Руководство по устранению возможной неправильной коммутации 7-го и 8-го контактов розетки IDC-10 привода шагового блоков термопечати КГДП.467261б.014, КГДП.467261б.014-01, КГДП.467261б.014-07

Нумерация контактов розетки IDC-10

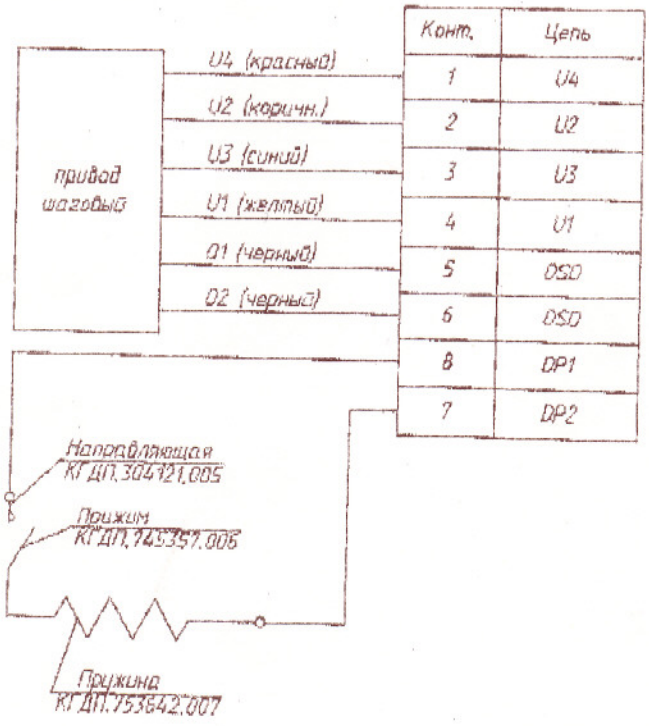
В блоках термопечати, выпущенных в период с сентября 2006 по январь 2007 года, возможна неправильная коммутация 7-го и 8-го контакта розетки IDC-10.

Схема правильной коммутации контактов розетки привода шагового приведена на рисунке.

В случае, если 7-й контакт розетки IDC-10 замкнут на направляющую, а 8-й контакт – на пружину и прижим, необходимо клемму, подходящую к пружине КГДП.753642.007 поменять местами с клеммой, подходящей к направляющей КГДП.304121.005.
